建设项目环境影响报告表

项目名称：蛟河市白石山镇中深层地热供暖示范项目

修改清单

蛟河市白石山镇中深层地热供暖示范项目 环境影响报告表技术评估会专家意见

图 2-3 全厂水平衡示意图 单位: m³/d

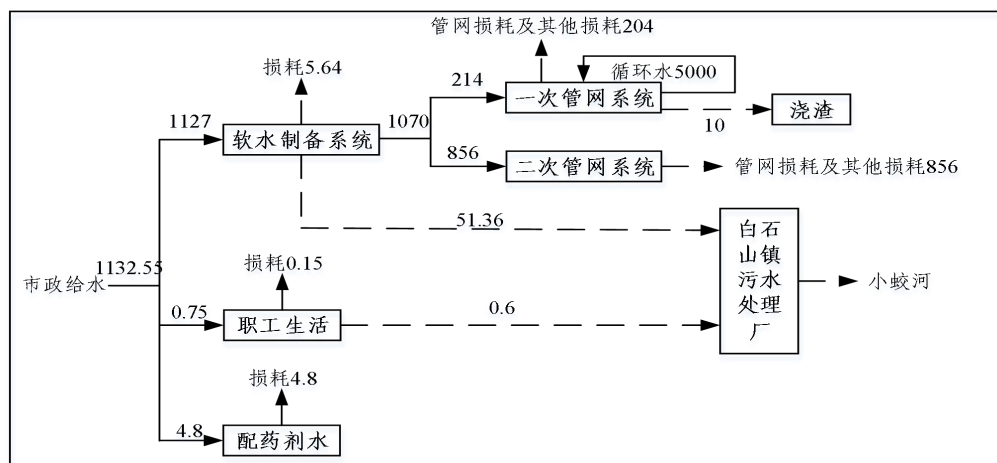
项目总量指标的来源。		
12	完善施工期环境保护措施，补充施工期生态保护措施。	已补充	P40、P41
13	补充一般固体废物的暂存情况。	已复核修改， 见表 4-13。	P53
14	完善环境风险分析，补充地面防渗的相关内容。	已复核修改	P52、P53
15	完善环保投资一览表，补充厂区防渗等投资，复核固废的环保投资。	已复核修改， 见表 4-15。	P54
16	结合企业实际建设情况完善平面布置图，补充主要设备设施的平面分布情况。	见附图	见附图
孙雪专家个人意见			
1	根据《吉林省环境影响评价工作常见问题解读（第三批）》：“应根据生物质燃料类型、成分情况（尤其汞等金属元素）、燃烧过程汞及其化合物生成条件，分析烟气中汞及其化合物是否存在、排放水平是否达检出限。在此基础上，如源强核算过程汞及其化合物存在，则建设项目属于排放《有毒有害大气污染物名录》中 有毒有害污染物，应按照《建设项目环境影响评价报告表编制技术指南（污染影响类）（试行）》开展大气专项评价。”，建议结合生物质成型燃料专用锅炉烟气中的汞是否能够达到检出限等因素，校核开展大气专题的必要性。	已核实计算， 低于检出限， 取消专题设置	P1
2	项目由来：建议明确现有工程供热面积是多大？本项目建成后是否扩大了供热面积，新建部分二次管网的原因？	已完善	P18
3	工程组成：主体工程部分是否缺少 10kv 电极真空热水锅炉，该锅炉的作用是什么？储运工程明确尿素的暂存场所；明确灰渣及布袋除尘灰是否袋装，贮存位置，是否湿式除渣。核实锅炉定期排污水的产生及排放情况。说明锅炉烟气脱硝、除尘设施以及烟囱的共用情况。二次管网到底是新建还是依托，或部分依托？	10kv 电极真空热水锅炉为极端天气及事故状态下启用；尿素暂存在脱销间内；灰渣及布袋除尘灰不进行袋装；无锅炉排水，其余已说明。	P18、 P24、 P25、P29
4	表 2-6 建议补充各类型用地对应的单位面积热负荷；表 2-7 是否缺少 10kv 电极真空热水锅炉。表 2-10，建议全文统一生物质用量。	已修改	P22、P24
5	校核水平衡，未体现锅炉的蒸发损失水以及定期排污水。	经核实，本项目为热水锅炉，无蒸发热损失，锅炉与一次管网水循环，无单独锅炉排水。	P25

图 2-4 热源厂施工期产排污节点示意图

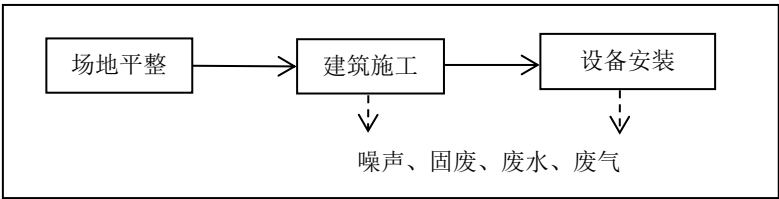
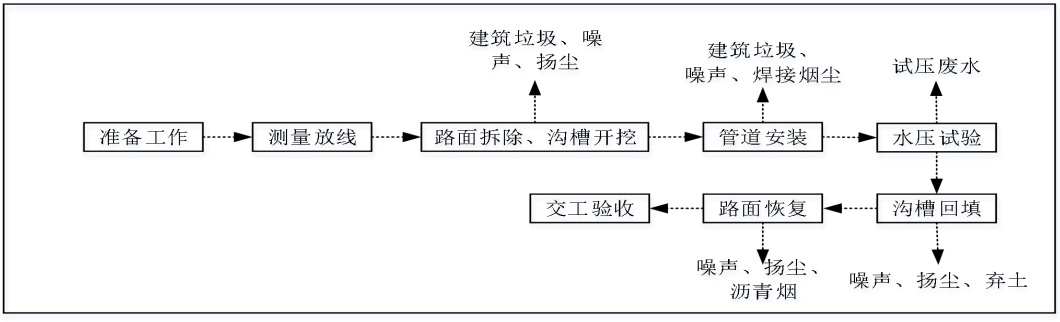
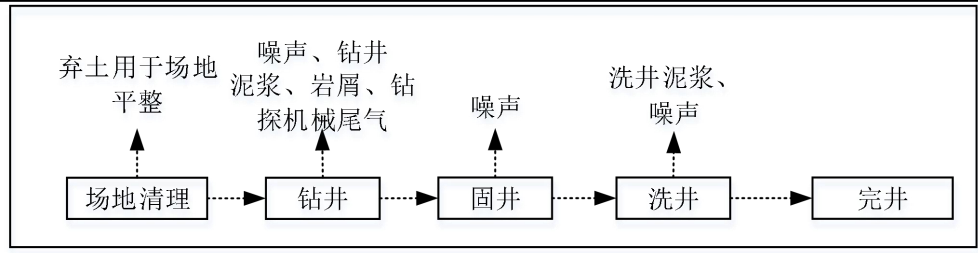
6	施工期工艺流程建议明确新建管线敷设是否涉及路面的破坏及修复，并补充相应的产污环节。	已补充	P26
7	运营期工艺流程：补水管网的箭头方向是什么？“填充液态换	已补充	P28、P29

图 2-8 供热管网示意图及产排污节点示意图（通过阀门调节并串联）

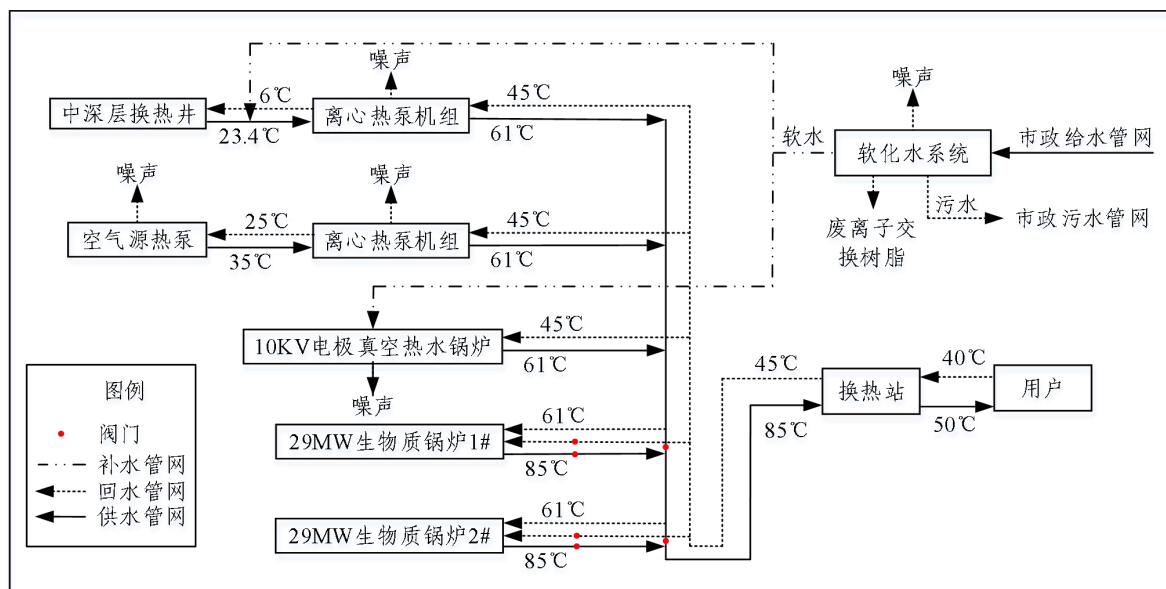
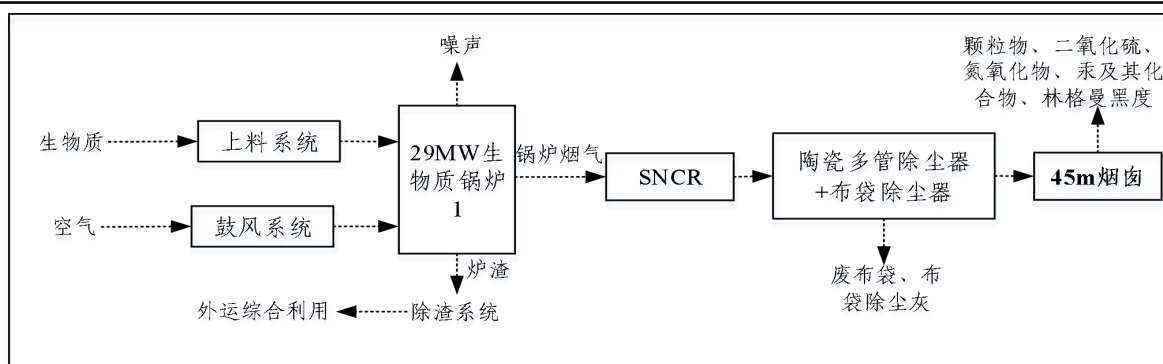
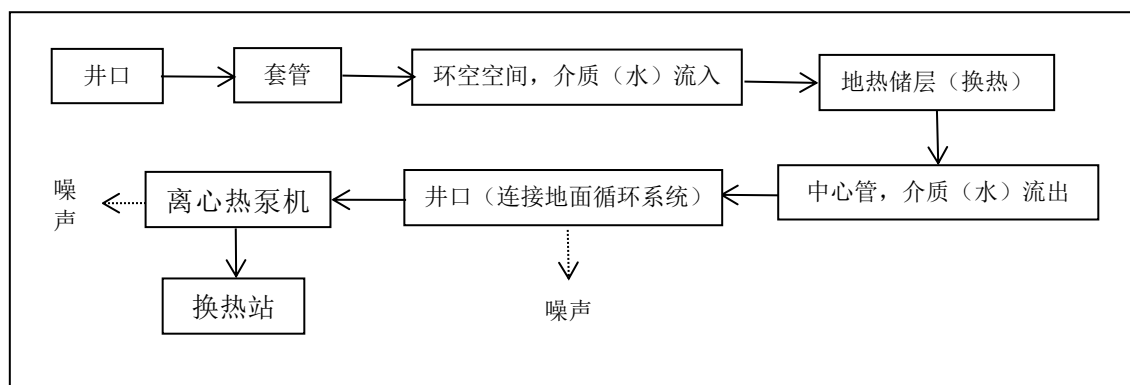
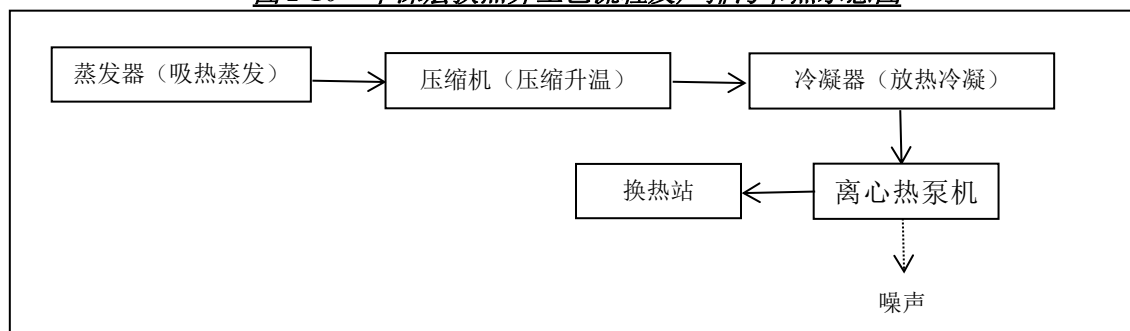
热介质”指的是什么？建议补充软化水制备系统的工艺流程及产污节点。补充锅炉排污水节点。		
8	表 3-1 “是否达标”一列应该为“否”。	已修改	P34
9	核实 50m 范围内的声环境保护目标是否有三层及以上建筑物，如有建议补充垂向监测点。根据《声环境质量标准》（GB 3096-2008）7.2 C 条款，“集镇执行 2 类声环境功能区标准”，进一步核实本项目所在地声功能区类别及噪声排放标准。	已补充，修改	P34、 P35、P36
10	建议明确管网工程涉及的临时占地的类型。	已明确	P36
11	附图 7 结合比例尺核实评价范围的圈定结果，校核并保护目标分布情况。	已修改	见附图 7
12	建议补充施工期生态影响，核实施工期是否设计道路破坏，及恢复工程，核实钻井泥浆的暂存设施。	已修改	P26
13	废气（含专题）：表 4 汞占标率有误，表 9 汞的评价标准数值及单位均需校核。大气二级评价，应按导则 C.6 补充污染物排放量核算表，可删掉表 16、17 内容。表 19 “有低氮燃烧情况下的产污系数排污系数为 1.02kg/t×原料”取值有误，全文未提及有低氮燃烧技术。建议补充 SNCR 去除效率取值 43%的依据，产排污系数手册中生物质锅炉单独的 SNCR 去除效率是 22%，进一步校核氮氧化物产生几排放源强。汞源强计算依据的文献名称有误，布袋除尘器应考虑对汞的协同处置效率；两级除尘建议给出每级的处理效率。	已取消专题，已校核氮氧化物产污系数；已补充设计文件；已考虑了汞的协同处置效率；分级给出除尘效率。	P33、 P41、 P42、P43
14	废水：应补充锅炉定期排污水。	经核实，锅炉系统循环水系统与一次网是整体的，不单独考虑排污量。	P25
15	噪声：表 4-5 表格内的噪声源强范围与表格上面文字部分不符。表 4-6 下文字部分补充换热站点及其周边保护目标的达标情况总结。	已修改	P48、P52
16	表 4-8 中废离子交换树脂、废除尘器布袋等一般工业固废不能委托环卫处置。4.2 环境管理要求段落中首先应该明确本项目一般工业固废的具体暂存位置，其次结合实际校核段落内不相关的内容删除。	已修改	P53

(7) 完善细化施工期的工艺流程、产排污环节；完善运营期的工艺流程和产排污环节，细化空气源热泵的工艺流程和产排污环节。完善工艺流程图。

附图 3 (1) 本项目热源厂平面布置示意图

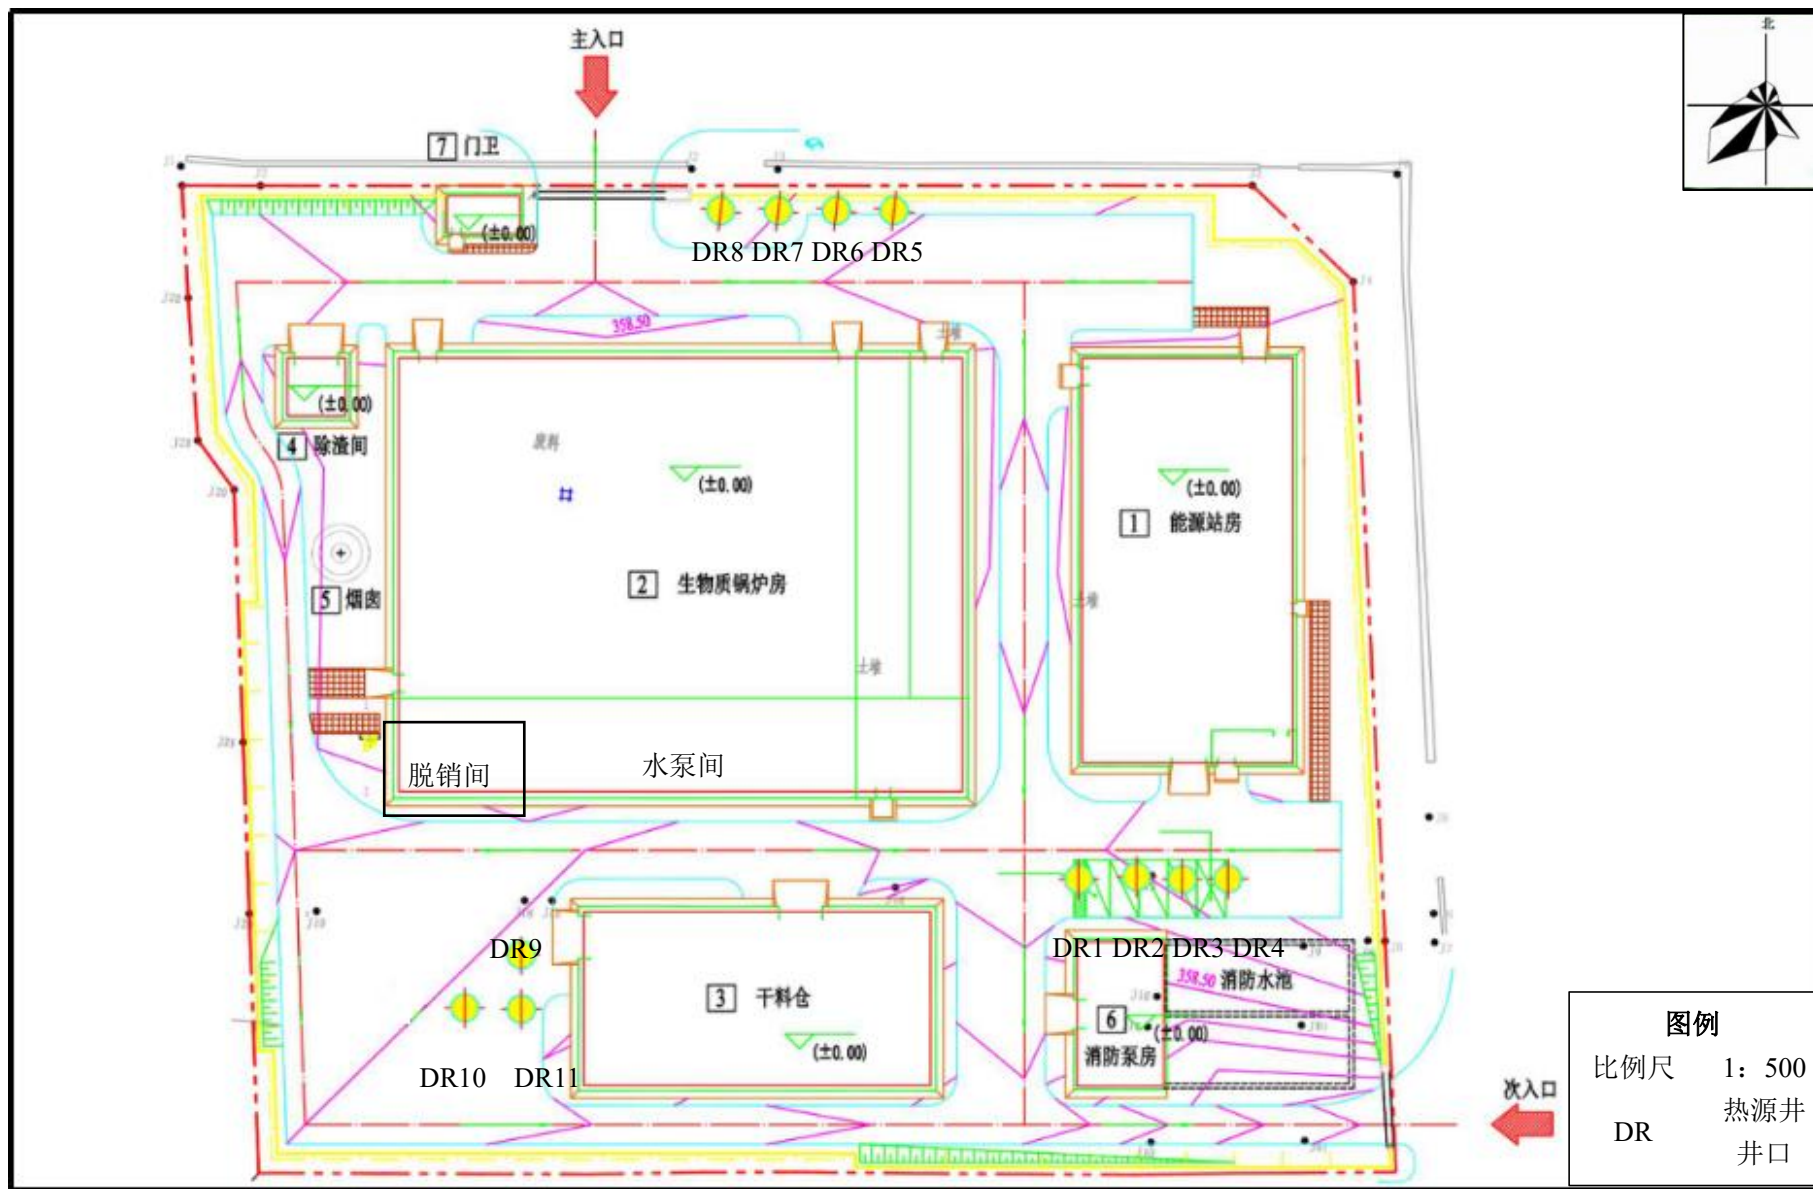
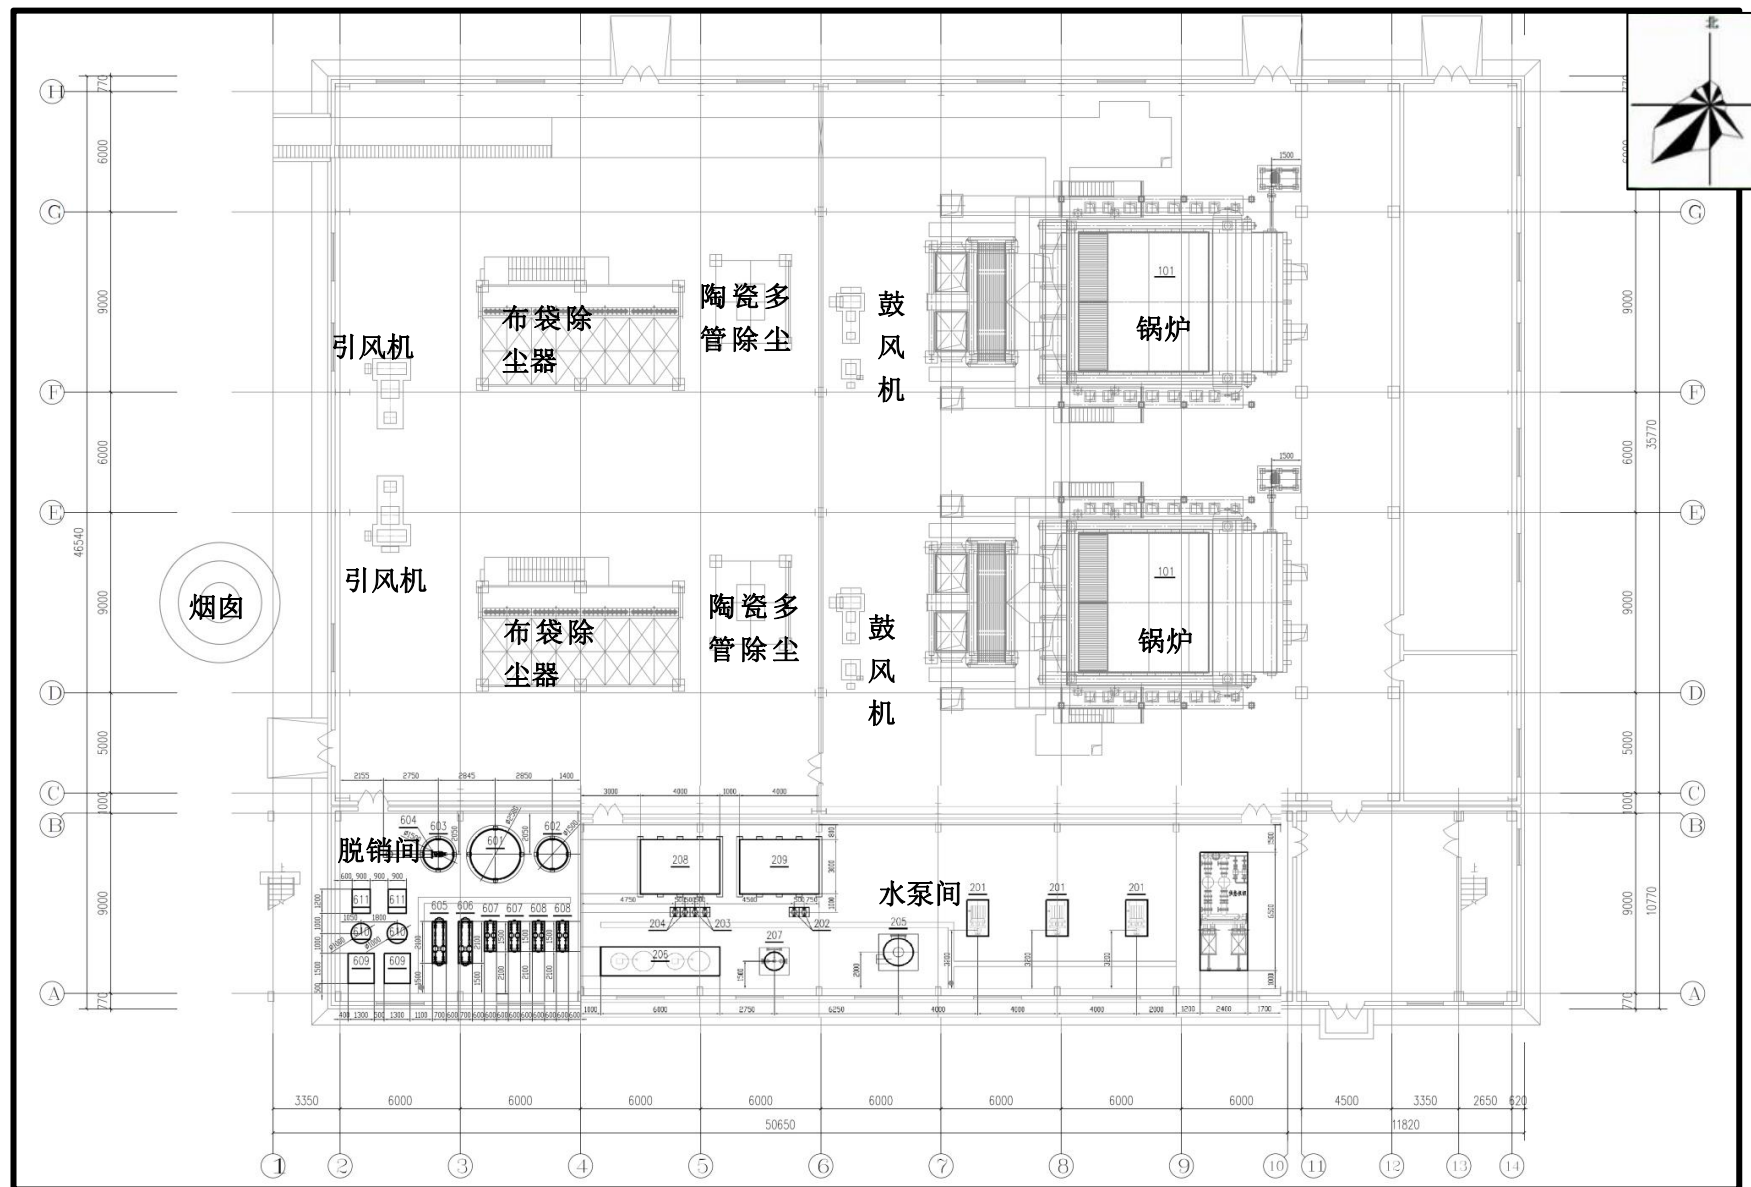
17	根据前文修改校核环境保护措施监督检查清单及建设项目污染物排放量汇总表。	已修改	P55
18	附图 3 建议补充脱硝除尘设施的位置；附图 7 结合比例尺核实评价范围的圈定结果。补充项目所在地及四至的照片。	已补充	见附图
张丹专家个人意见			
1	复核产业政策符合性分析，补充限制类及淘汰类相关内容分析。	已补充限制类及淘汰类分析	P2
2	复核用水量及水平衡。	已修改	P25
3	补充《固体废物分类与代码目录》（2024.1.22 发布）相关内容。	已补充	P52

(1) 结合企业实际建设情况完善平面布置图，补充主要设备设施的平面分布情况。

2、附图3建议补充脱硝除尘设施的位置；附图7结合比例尺核实评价范围的圈定结果。补充项目所在地及四至的照片。
